Vorschläge zur Optimierung

Ziel 1: Den öffentlichen Platz zur Geltung bringen, anbinden und Freihalten

Ziel 2: Verkehre verteilen und Verkehrsbeziehungen intensivieren

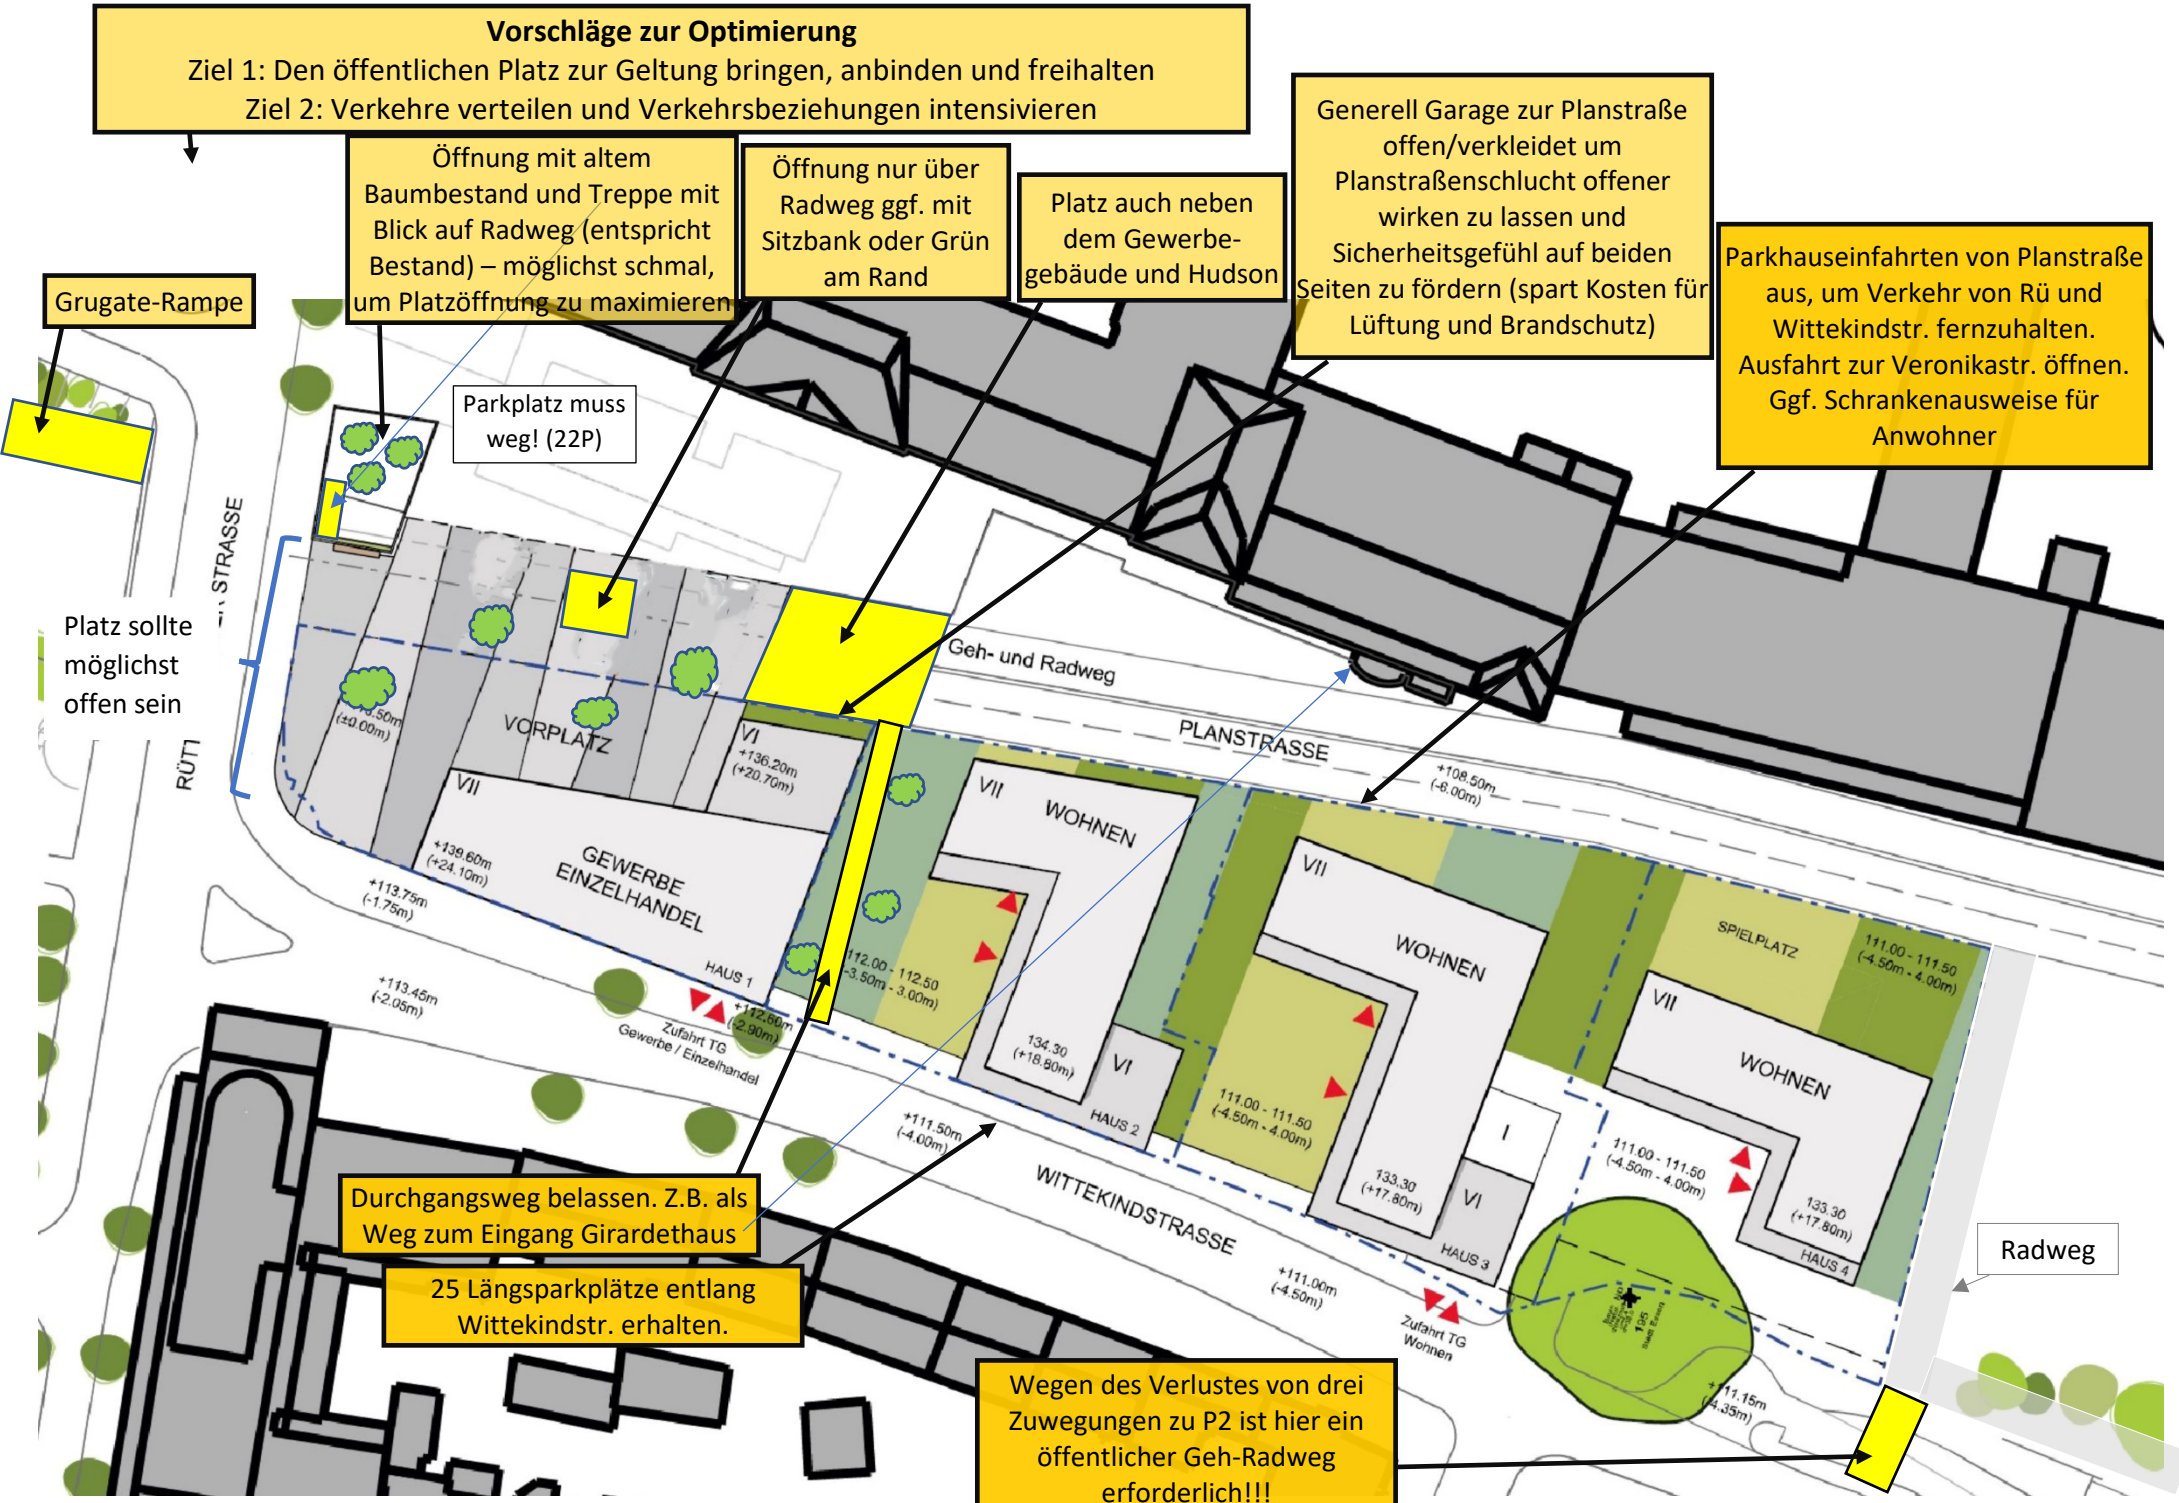
Öffnung mit altem Baumbestand und Treppe mit Blick auf Radweg (entspricht Bestand) – möglichst schmal, um Platzöffnung zu maximieren

Öffnung nur über Radweg ggf. mit Sitzbank oder Grün am Rand

Platz auch neben dem Gewerbegebäude und Hudson

Generell Garage zur Planstraße offen/verkleidet um Planstraßenschlucht offener wirken zu lassen und Sicherheitsgefühl auf beiden Seiten zu fördern (spart Kosten für Lüftung und Brandschutz)

Parkhauseinfahrten von Planstraße aus, um Verkehr von Rü und Wittekindstr. fernzuhalten. Ausfahrt zur Veronikastr. öffnen. Ggf. Schrankenausweise für Anwohner

Parkplatz muss weg! (22P)

Platz sollte möglichst offen sein

Durchgangsweg belassen. Z.B. als Weg zum Eingang Girardethaus

25 Längsparkplätze entlang Wittekindstr. erhalten.

Wegen des Verlustes von drei Zuwegungen zu P2 ist hier ein öffentlicher Geh-Radweg erforderlich!!!
